#### INFORMACJA NR 4

**Dotyczy:** postępowania o udzielenie zamówienia publicznego prowadzonego w trybie przetargu nieograniczonego na dostawę mebli dla jednostek UZ (znak sprawy: RA-ZP-05/2020).

**Pytanie 5**

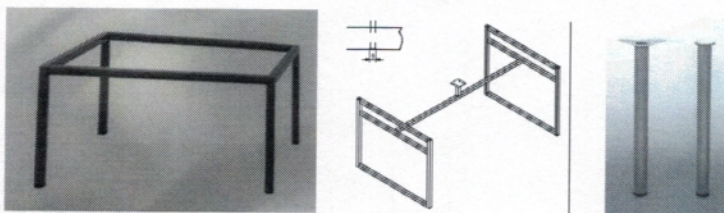
Jakie nogi lub stelaż do stołu? Poniżej poglądowe przykłady ?

Zamawiający nie precyzuje wymagań w tym zakresie. Przedmiot zamówienia ma być wykonany zgodnie ze sztuką, z zachowaniem staranności i estetyki wykonania. Zamawiający określił grubość nóg stołu po obrysie zewnętrznym.
